Para todos os usuários dos Sistemas Cios da Siemens
Spin e Alpha

Informações de Segurança do Cliente (CSI) para Ação corretiva de segurança de campo:

AX014/20/S

Assunto: Nota de Segurança de Campo para: Troca de uma placa de circuito impresso (“controle principal D80” com revisão inferior a 04) incluída em certos sistemas Cios Spin e Cios Alpha.

figura 1: exemplo de conector X10 com cabo principal, conectado ao braço em C do Cios Spin

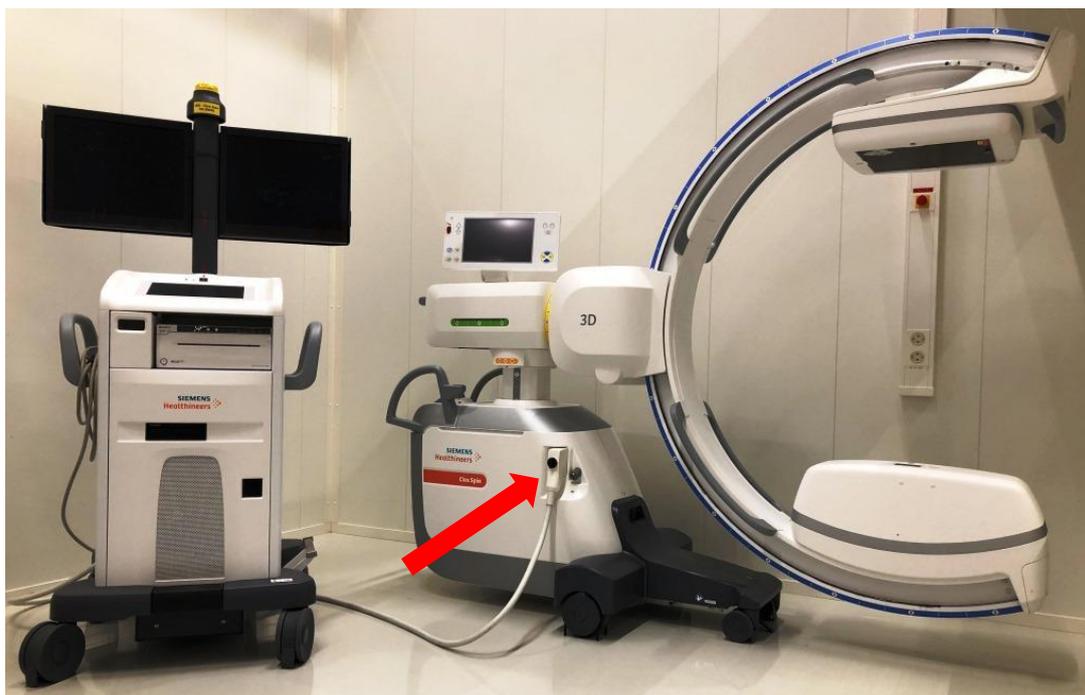
Nossos sistemas Cios oferecem um recurso de “hot plugging” entre o carrinho e a unidade principal (braço em C). O recurso de “hot plugging” permite que o usuário clínico conecte/desconecte o conector X10 do cabo principal (consulte a figura 1 abaixo) a qualquer momento durante a sessão clínica, desde que o sistema esteja conectado eletricamente e ligado. Em pouquíssimos casos, o recurso de “hot plugging” pode causar um mau funcionamento elétrico no controle principal D80 do gerador, que faz parte da unidade principal (braço em C).

O problema foi identificado durante uma sessão de demonstração, quando o engenheiro de aplicação quis executar o recurso de “hot plugging” de um sistema Cios Alpha VA30. A causa-raiz é uma falha de design no controle principal do componente D80 com revisão menor que 04.

Um engenheiro de serviço substituirá o controle principal D80 do sistema afetado por um controle principal revisado.
